改善箇所説明図

(不具合内容)

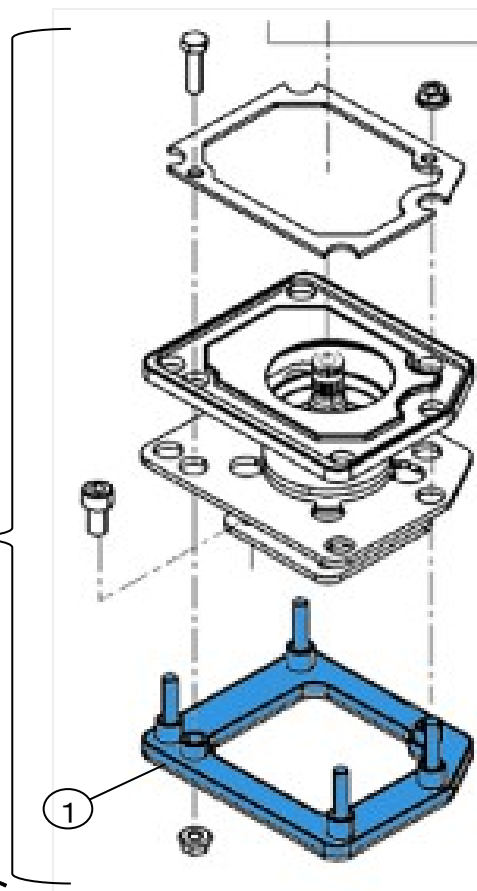
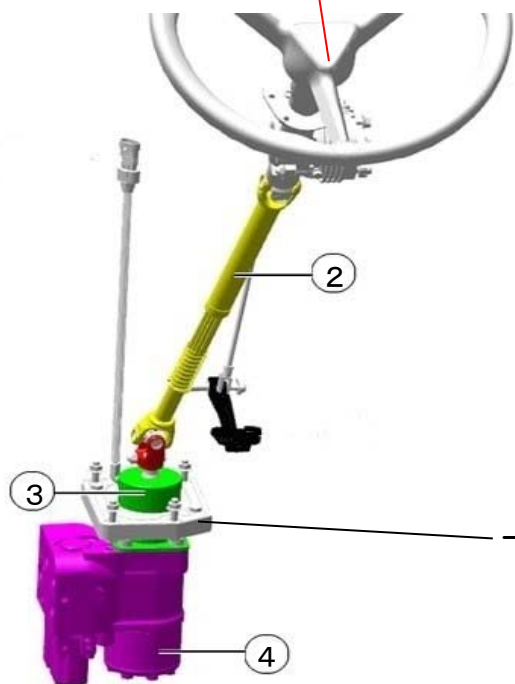
農耕トラクタのステアリングコラムのステアリングコントロールユニットにおいて、固定金具のスタッドボルト強度が不足しているものがある。
そのため、そのまま使用を続けると、スタッドボルトが破断し、ステアリングコントロールユニットがズれることによってステアリングコラム(シャフト)の嵌合部が外れ操舵が困難となるおそれがある。

スタッドボルトの強度区分を確認し、強度が不足しているボルトが取り付けられている場合は、固定金具を交換する。
